Bilag 7

Forvaltnings kommentarer til høringssvarene fra den offentlige høring af tillæg 2025 til spildevandsplan 2018

14-03-2025

A2.1X Revideret beskrivelse for bassinvolumener til reduktion af overløb langs Harrestrup Å

Resultat af hydraulisk analyse af afkobling/separeringens effekt på frekvensen for overløb ved overløbsbygværk UH14.

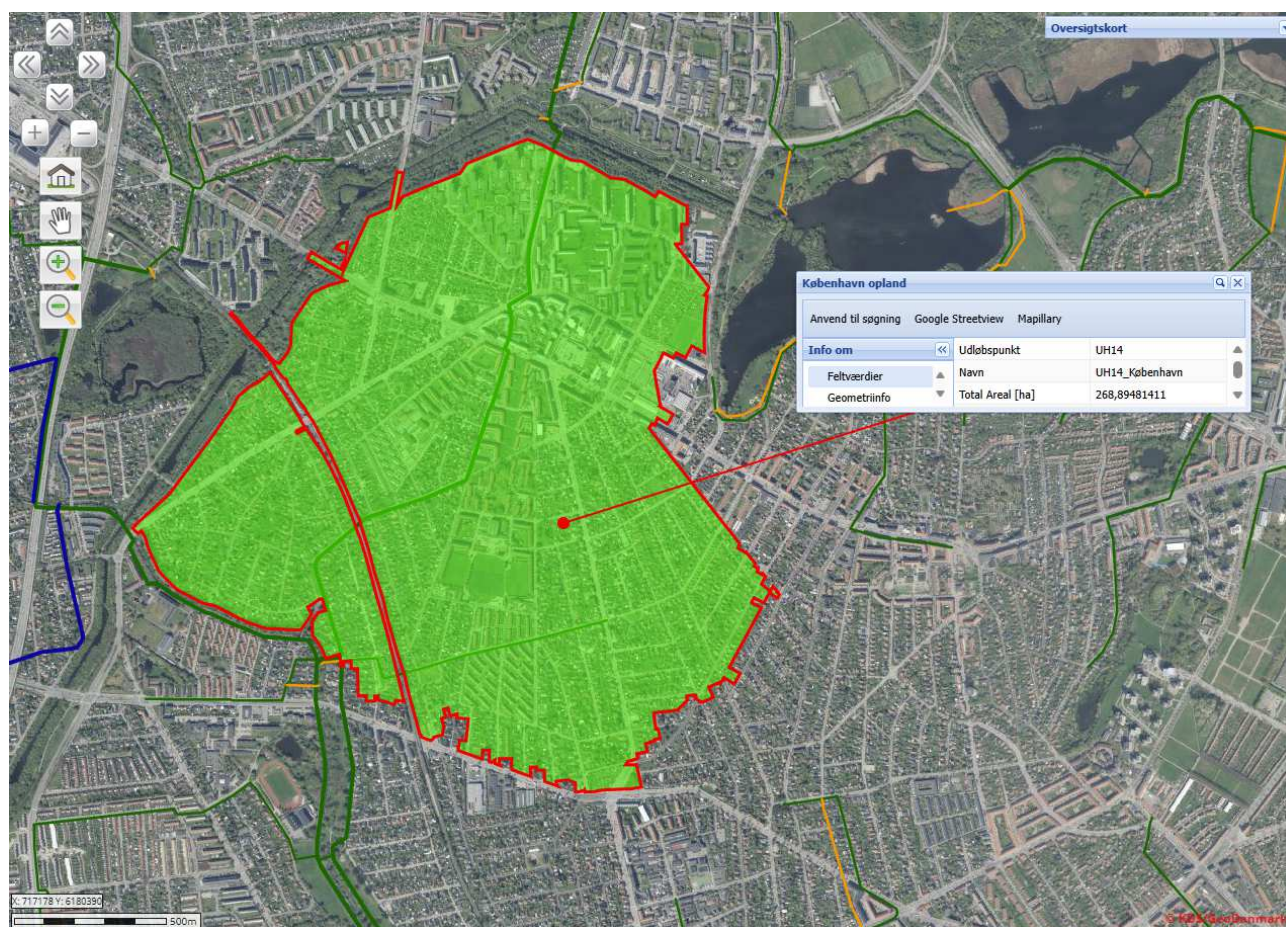
Lokaludvalget har været dialog med de to berørte grundejerforeninger Slotsfruens Vænge og Danas Park. Repræsentanter for begge foreninger udtrykker stor bekymring for de gener som anlægget vil medføre i relation til lastbiltrafik og støj. Gener som forventes blive større nu hvor bassinvolumenet er vokset med knap 4.000 m³. Lokaludvalget ønsker en beskrivelse af omfanget af gener.

HOFOR har gennemført en analyse af aflastningerne langs Harrestrup Å (overløbsbygværker UH10-UH14) med en hydraulisk model. Den hydrauliske model blev kalibreret på baggrund af flow- og niveaumålinger i afløbssystemet til at repræsentere de virkelige (observerede forhold) så realistisk som muligt. Dernæst blev der gennemført en analyse af overløbsfrekvens som funktion af graden af afkobling/separering i oplandet med anvendelse af lokale, historiske regndata fra Spildevandskomiteens regnmålersystem. Resultatet for overløbsbygværk UH14 kan ses af nedenstående figur.

Det ses heraf at selv hvis 70 % af oplandet separeres vil der statistisk set stadig være næsten 4 aflastninger om året. På denne baggrund konkluderede HOFOR, at det i praksis ville kræve en fuldstændig separering af oplandet (dvs. størstedelen af Husum jf. nedenstående kort) for at komme ned på målsætningen jf. Københavns Kommunes spildevandsplan (som er 1 aflastning om året). Lignende konklusioner blev set for de øvrige overløbsbygværker langs Harrestrup Å.

HOFOR deler lokaludvalgets ønske om at afkoble overflader fra fællessystemet og investerer derfor sideløbende med bassinprojektet i grønne bede, som håndterer regnvand uden om fælleskloakken, herunder vejbedene beskrevet i projekttillæg 2022 under projektet "Grundejerforeningen Danas Park" samt vejbede i øvrige grundejerforeninger i området (herunder det færdigt anlagte Slotsfruensvænge). Dette bidrager til at klimatilpasse afløbssystemet og modvirke klimforandringernes effekt på aflastningerne. Ift. at udlede separat regnvand til Harrestrup Å bemærker HOFOR, at vilkår for en sådan udledning ville indebære, at regnvandet skulle forsinkes og renses først, hvilket også ville kræve etablering af større bassinanlæg.
